# 回 答 書

工事名：渡瀬住宅解体工事

特記事項	訂正事項	一級建築士事務所 広島県知事登録22(1)0497号 <b>岡田建築設計事務所</b> 一級建築士 第102449号 岡田文夫	JOB NO.	DATE	SCALE	TITLE	NO. A	図面縮小率 A-3 : 100% A-4 : 71%	
			CH.	CH.	DR.	1/500			渡瀬住宅解体工事
									配置図

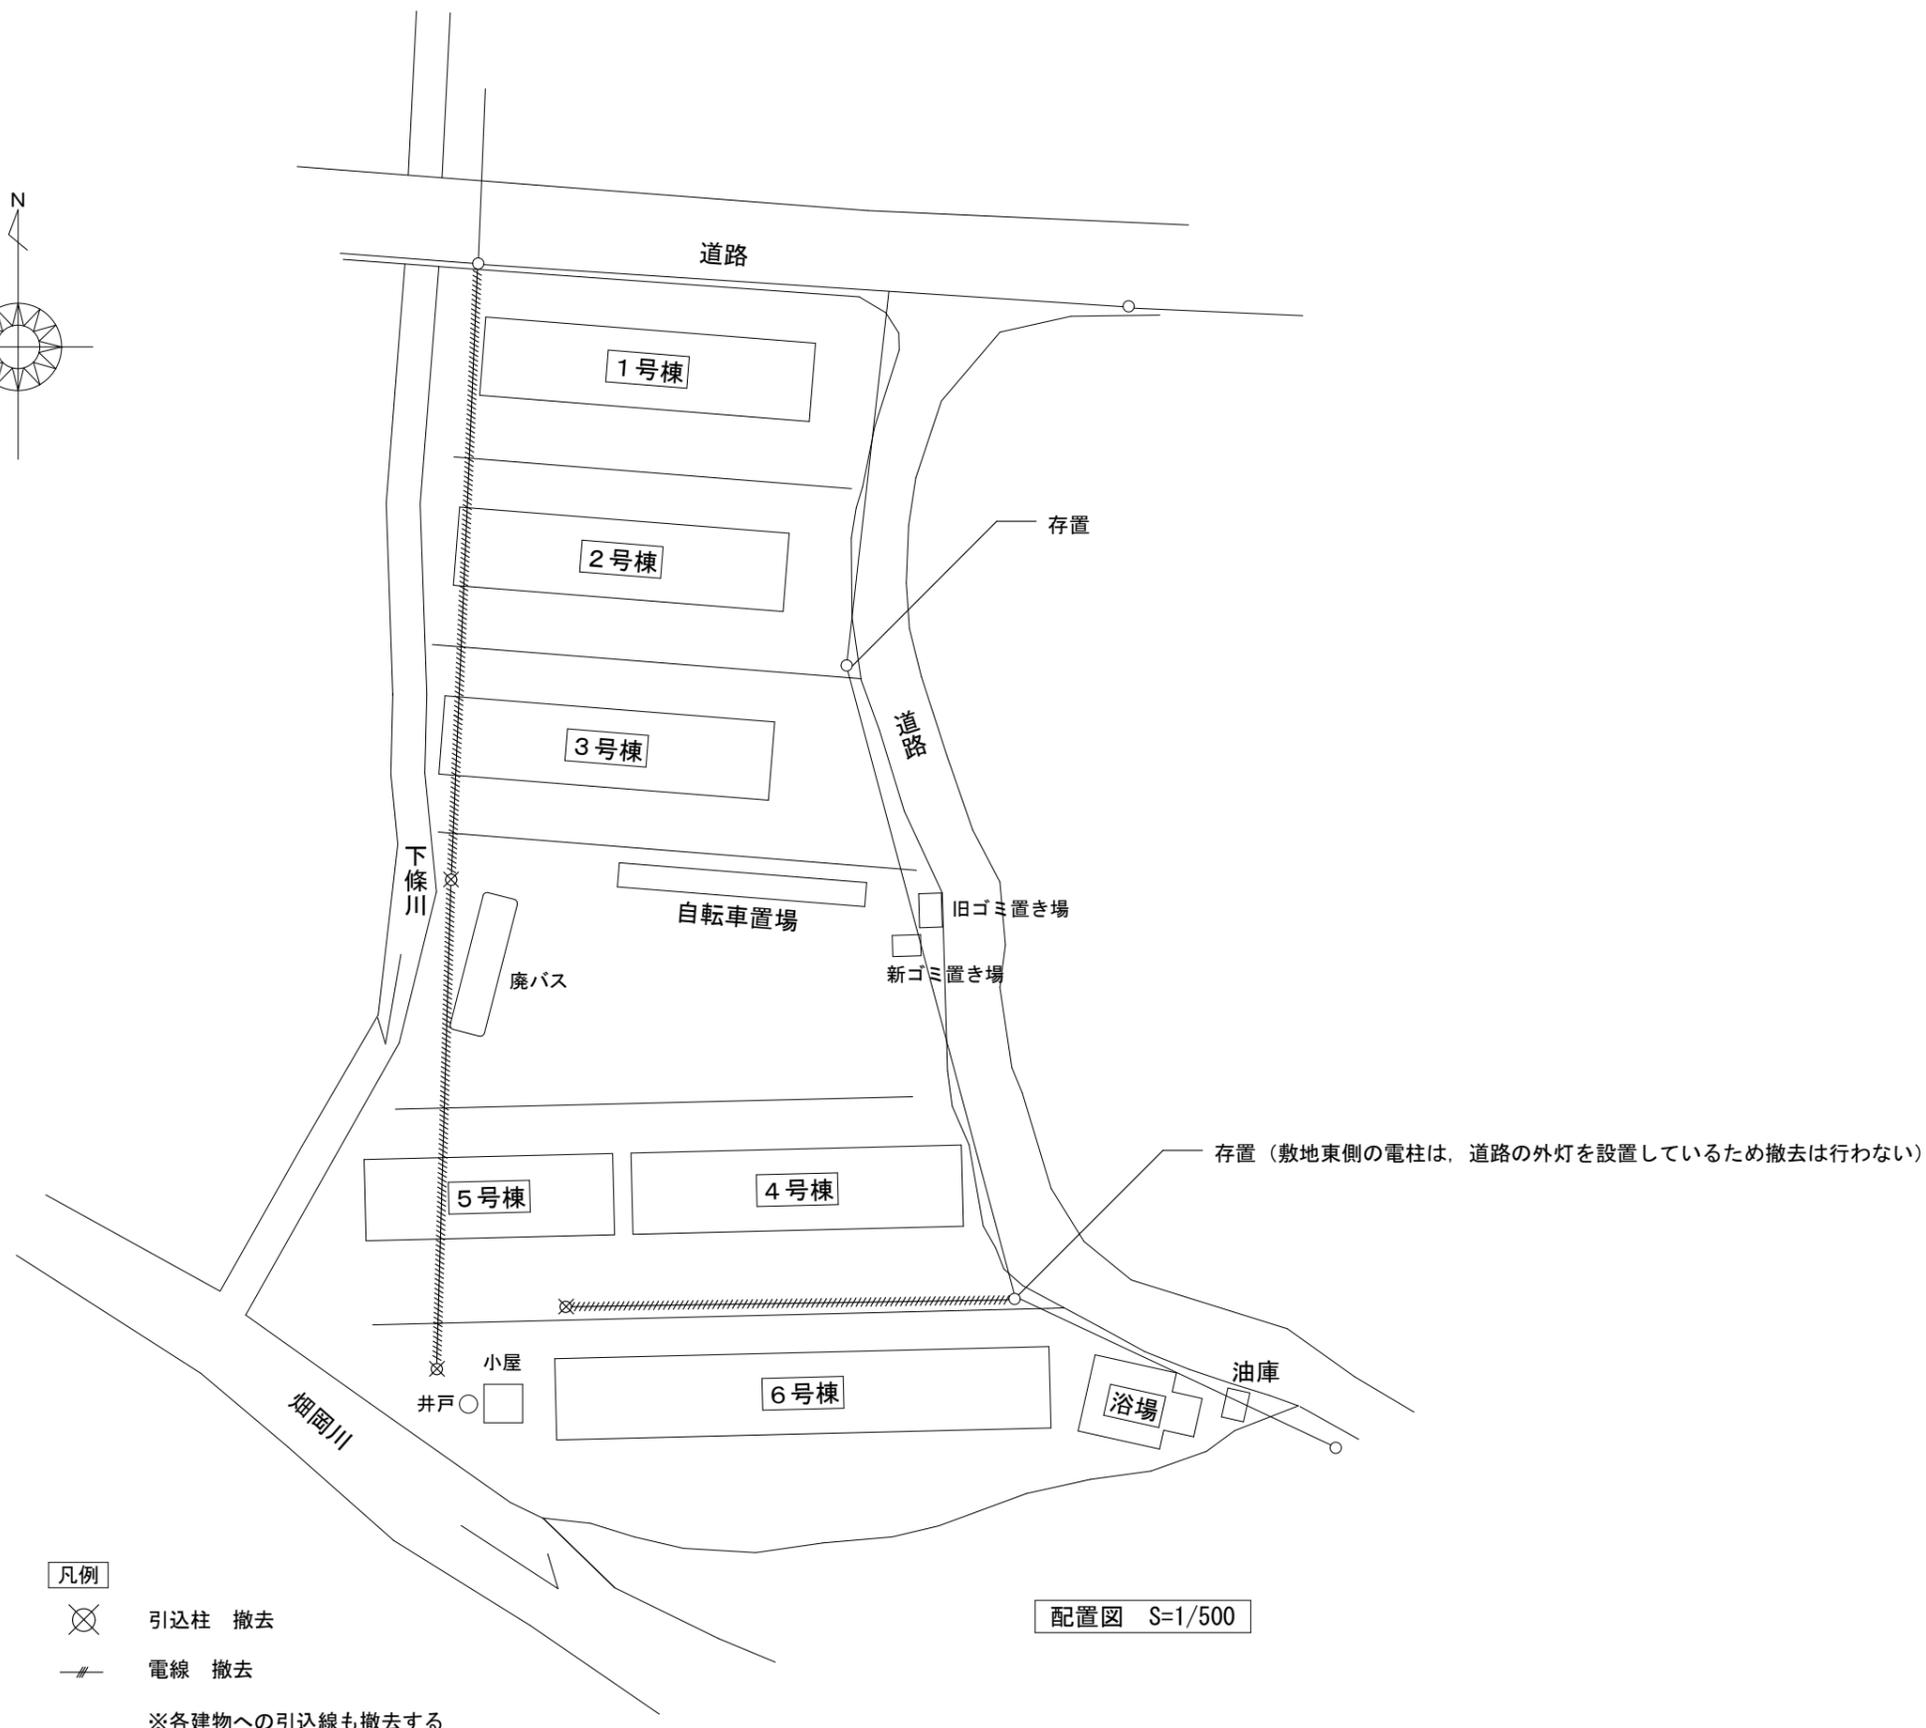
質 問 事 項	回 答
1	特記仕様の中で、雨水及び湧水等の排水について記載がありますが、柱状図等、水位の分かる資料はありますか。	特にありません。必要に応じて試掘等により確認をお願いします。
2	特記仕様の中で、記念碑等の移設について記載がありますが、記念碑以外に移設物があるのでしょうか。また、時期、方法等が決まっていない為、別途工事と考えてよろしいでしょうか。	「記念碑等」は誤りです。ゴミ置場の移設について見込んでください。関係者と移設場所、方法、時期等を協議のうえ、実施してください。
3	北側境界線に擁壁及びフェンスがありますが、こちらは残置と考えればよろしいでしょうか。また、同北側に屋外掲示板がありますが、こちらは撤去と考えればよろしいでしょうか。	お見込みのとおりです。
4	A01 解体工事特記仕様書 1 一般共通事項 ⑦発生材の処理等の中で、引渡しを要するものに PCB を含む機器類、シーリング材と記載されていますが、PCB 含有シーリング材はどこに使用されているか不明です。ご教示願います。	PCB 含有シーリング材は全棟のサッシ周囲等のシーリング材として使用されていると見込んでいます。 また、PCB を含む機器類については、2 検体の PCB 調査を見込んでいます。
5	A03 外部・内部仕上表 外部仕上表の中で、電気引込 電線切断撤去と記載されていますが、構内柱もあり撤去範囲が不明です。ご指示願います。また、各戸に引込みがあり電力メーターが残っているところ	撤去範囲については、別図に示すとおり見込んでください。 廃止届がまだ済んでいないため、本工事内で電気の廃止届の手続きを行ってください。
